REALIZZAZIONE DELLA RETE IDRICA NELL'ABITATO DI CASTELLANETA E POTENZIAMENTO DEL SERBATOIO - PROGETTO DEFINITIVO-

Relazione di riscontro alla richiesta di integrazioni

RELAZIONE DI RISCONTRO ALLA RICHIESTA DI INTEGRAZIONI - CONTRODEDUZIONI -

Con riferimento alla richiesta di ulteriori integrazioni relative all' istruttoria VIA – 1388 del Progetto denominato “Realizzazione della rete idrica nell’abitato di Castellaneta (TA) e potenziamento del serbatoio” formulate ai sensi dell’art. 24 comma 4 del D.Lgs. n. 152/2006 e s.m.i dal Coordinatore della Sottocommissione VIA, acclarata al protocollo AQP con num. 6273 del 26.1.2023, si rappresenta quanto segue.

ESTRATTO PIANO alluvioni PGRA 2021 – Estensione area allagabile

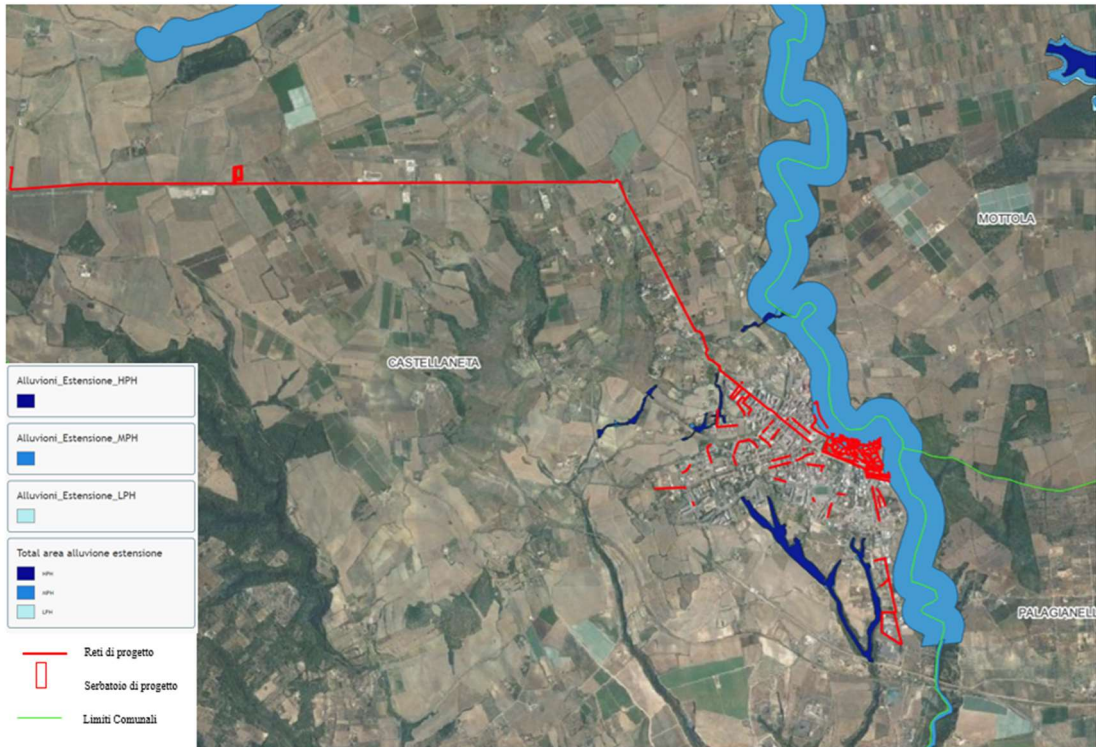
a) Acque superficiali:

- i. Rispetto quanto segnalato al presente punto, si informa in merito al fatto che è stato integrato l'elaborato T.02 "Allegati grafici allo Studio di impatto ambientale e fotoinserimenti Serbatoio", evidenziando l'assenza di pericolo. Si tiene inoltre a precisare che l'unica opera fuori terra progettualmente prevista è costituita dal serbatoio di accumulo e che lo stesso è situato a notevole distanza rispetto alle aree potenzialmente allagabili.

Tutte le altre opere previste in progetto sono invece completamente interrato.

ESTRATTO PIANO DI GESTIONE DELLE ACQUE CICLO 2021-2027 – Tav 2_1_1 Corpi idrici superficiali

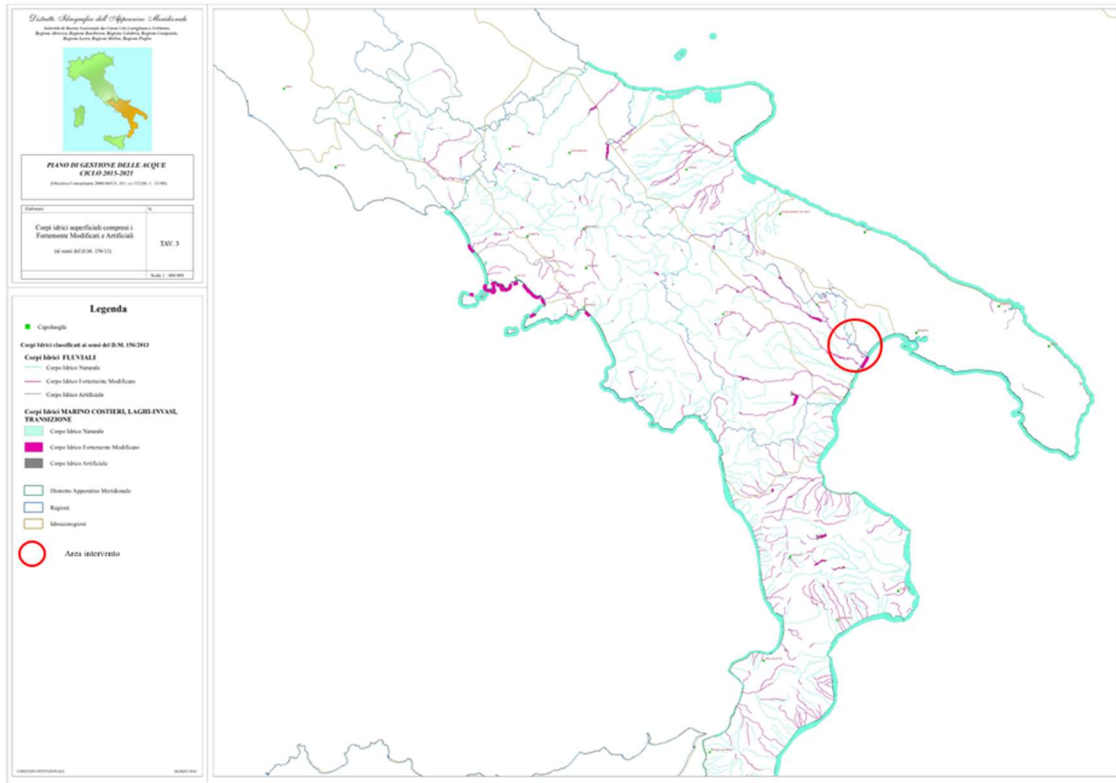
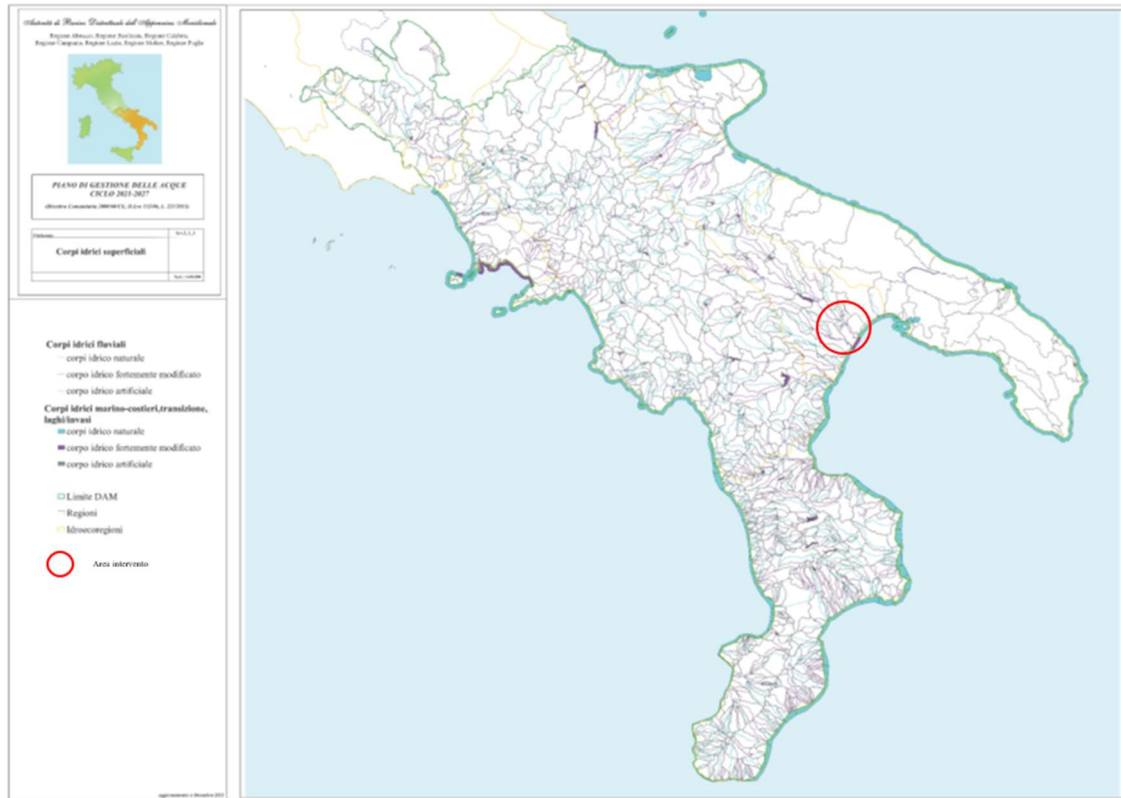
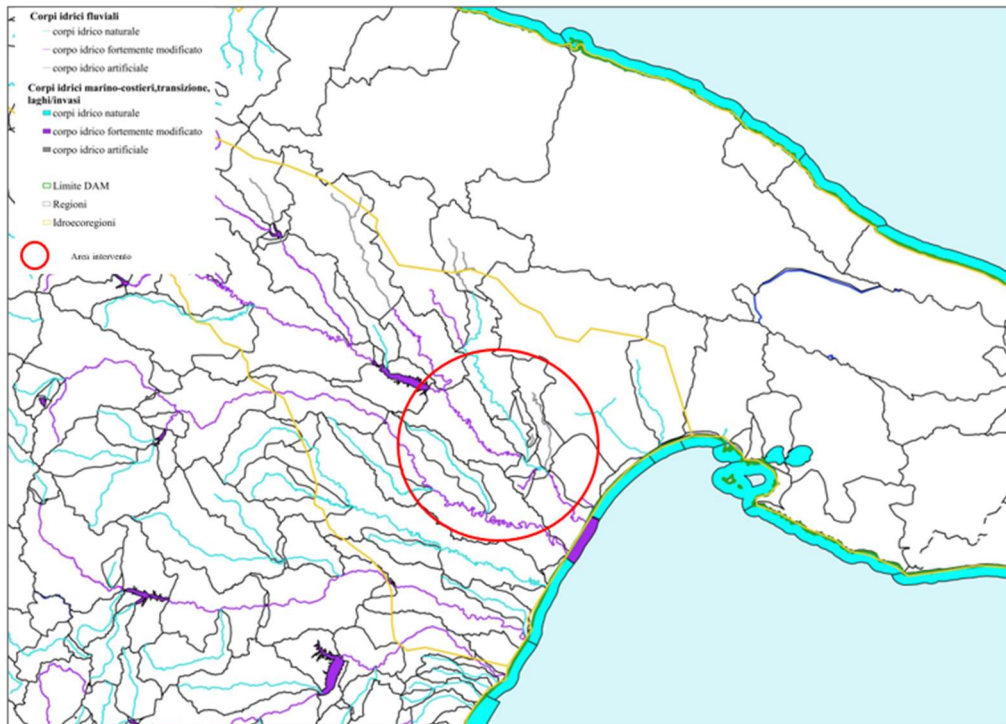
- ii. L'elaborato T.02 è stato aggiornato ed integrato tenendo in considerazione le informazioni contenute nell'aggiornamento del PTA 2015-2021 (PTA 2021-2023).

ESTRATTO CARTA DI USO DEL SUOLO DELLA REGIONE PUGLIA (2006)

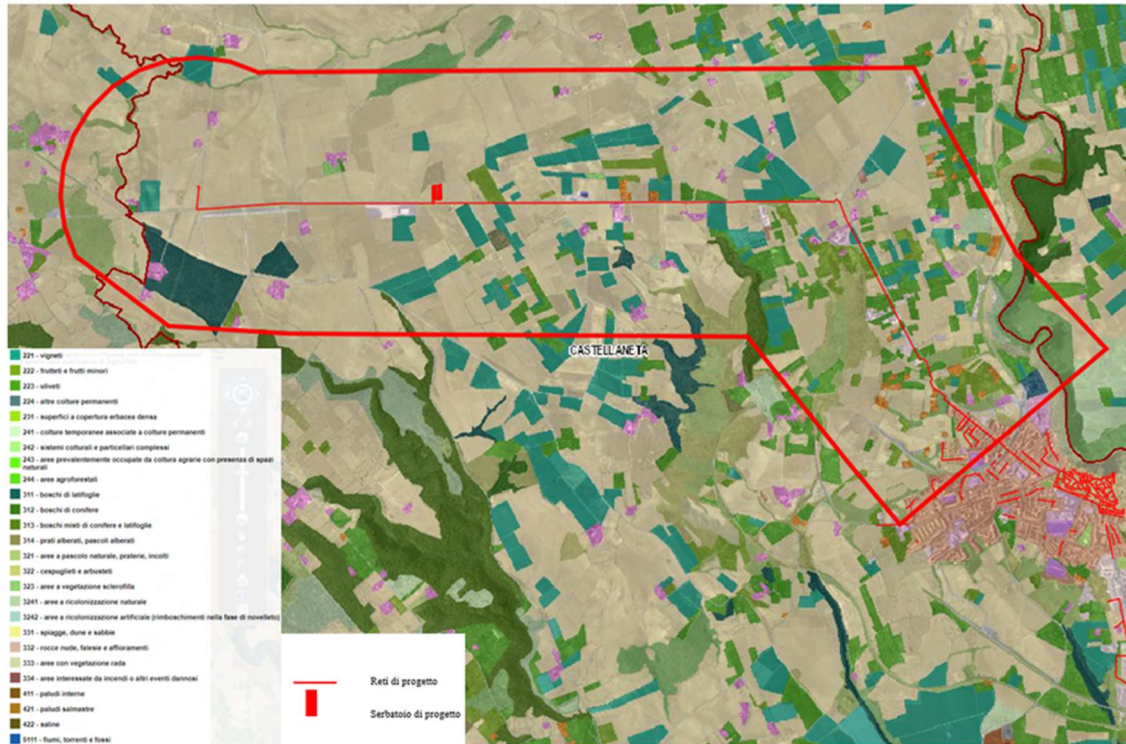
- i. Rispetto alle caratteristiche del suolo, si rimanda integralmente all'Elaborato A5 "Relazione geologica e studio di compatibilità geologica e geotecnica ai sensi del PAI" del presente progetto, dalla quale è possibile evincere l'assenza di pedositi di valenza tale da prevedere approfondimenti e l'assenza di aree geologicamente protette. Si richiama che in ragione della limitata profondità di scavo parte del materiale di scavo è costituito da materiale di riporto già rimaneggiato
- ii. Come richiesto è stata riportata la legenda della figura 54 relativa all'uso del suolo, integrando l'elaborato T01.

ESTRATTO CARTA USO DEL SUOLO

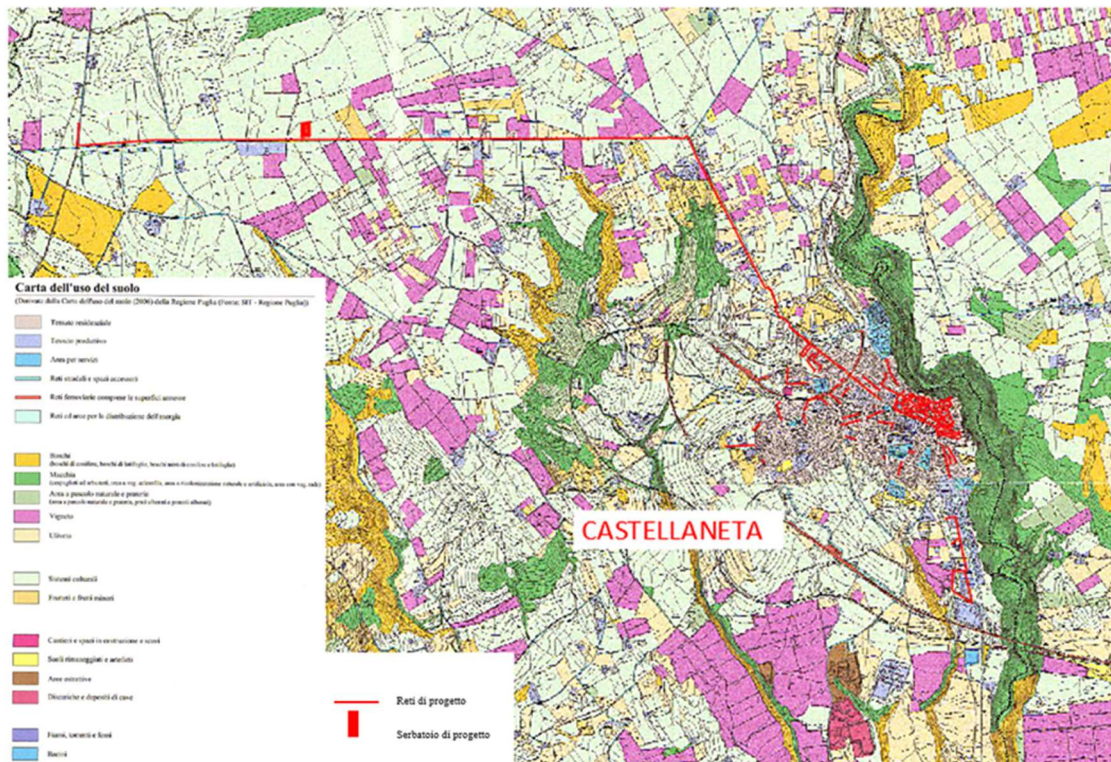
- iii. E' stato integrato l'elaborato T.02 "Allegati grafici allo Studio di Impatto Ambientale e foinserimenti serbatoio" con i pertinenti estratti del P.U.G. vigente.
